Kommentarar til saksframlegg vedr. reguleringsplan Fossemyra (SakID. 16/1505, sak nr. 53/2017)

Figur 27 Same utsikt med planlagd idrettshall (og støyskjerm).

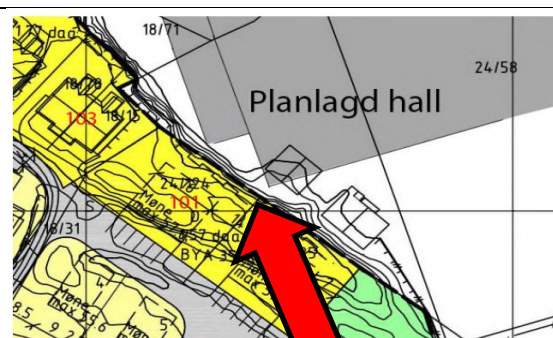
På s. 28 er det prøvd å illustrere korleis hallen vil prege utsikta etter at gjerde på 2m er sett opp. I forhold til dei teikningane som føreligg stemmer ikkje denne illustrasjonen. Dersom ein ser på side 29 går det fram at hjørnet på hallen ligg midt mellom Sagstadvegen 99 og 101.

Dersom illustrasjonen skulle vore korrekt ville den sett meir slik ut:

(Vi merkar oss også at planskildringa nyttar dette perspektivet for å illustrere utsyn for naboane. Det er ikkje tatt med korleis dette vil sjå ut frå 101B der størstedelen av gavlsveggen vil dekke det meste av utsynet.)
